**INFRASTRUTTURE FERROVIARIE STRATEGICHE DEFINITE DALLA LEGGE
OBIETTIVO N. 443/01
LINEA AV/AC TORINO – VENEZIA Tratta VERONA – PADOVA
Lotto funzionale Verona – Bivio Vicenza
PROGETTO ESECUTIVO
PRESIDI ANTI-RUMORE/VIBRAZIONI
BARRIERA ANTIRUMORE DA PROGR. 26+390,54 A PROGR. 26+671,615 LATO
DX - OPERE DI FONDAZIONE
GENERALE
Relazione di confronto P.D. / P.E.**

GENERAL CONTRACTOR 	ALTA SORVEGLIANZA 				
Relazione di confronto P.D. / P.E.	Progetto IN17	Lotto 12	Codifica Documento E12 RO BA 54 A 0 002	Rev. A	Foglio 2 di 4

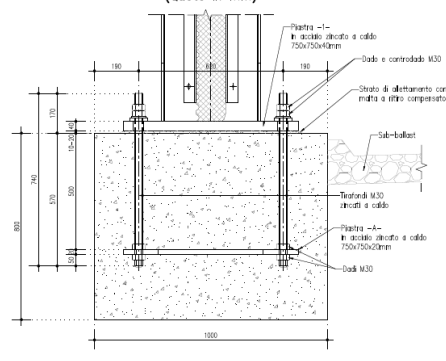
P.D.	P.E.
Classe calcestruzzo per cordolo	Nel Progetto Definitivo era previsto l'utilizzo di calcestruzzo di classe C32/40	A seguito delle analisi strutturali della sezione trasversale del cordolo, è emerso che è sufficiente l'utilizzo di calcestruzzo classe C28/35.
Sfasamento Montante - Pali	Nel Progetto Definitivo i pali erano disposti in asse ai montanti, mantenendo un passo di 3m. 	Per eliminare interferenze tra le barre di armatura dei pali e tirafondi di collegamento, si prevede uno sfasamento dei pali pari a 0.75m rispetto asse montante. 
Lunghezza pali	Nel Progetto Definitivo si prevedono pali $\Phi 800$ di lunghezza pari a 9m.	Per uniformare la tipologia di fondazione utilizzate nelle tratte adicaneti, vengono utilizzati pali $\Phi 800$ di lunghezza pari a 8m.
Armatura Pali	Nel progetto definitivo vengono previste 16 barre di armatura $\Phi 20$.	Per soddisfare le verifiche strutturali di resistenza e fessurazione si adottano $20\Phi 26$.
